Stellungnahme zu: Äußere Erschließung BFV Franklin: Teil 1 – Bensheimer Straße und Birkenauer Straße

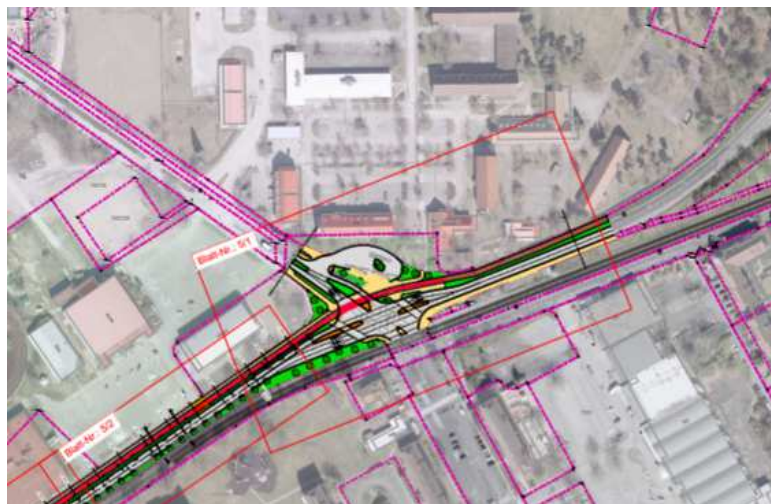
Unklar ist uns zudem, wie die Weiterführung der Radschnellverbindung in Richtung Viernheim erfolgen soll und ob mit dieser Planung bereits ein Vorfestlegung der Weiterführung erfolgt (siehe Kartenausschnitt rechts). Hier bitten wir um Information.
